改模：在8137换镶块改模。
需要恢复原状。

制图 Drawing	审核 Auditing	批准 Confirm	客户名称 Custom Name	材料 Material	普通ABS
			产品名称 Product Name	图纸比例 Drawing Scale	A3
			产品编号 Product Code	视图 Project View	(mm)
共 页 第 页			宁波三和壳体公司 NINGBO SANHE ENCLOSURE CORPORATION		中国宁波慈溪 TEL: +86(574)63226910 FAX: +86(574)63226900

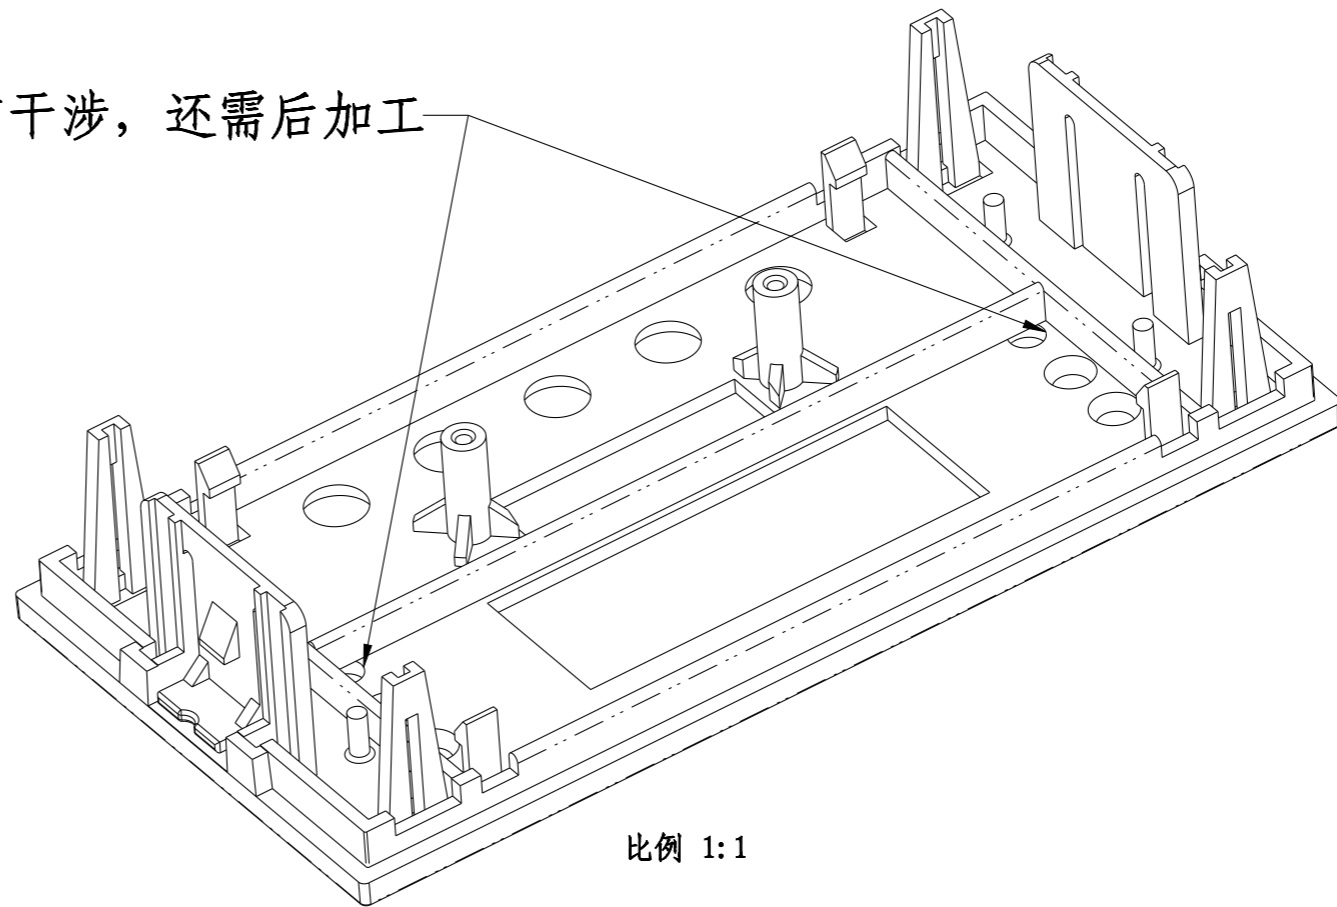
此两处开孔有干涉，还需后加工
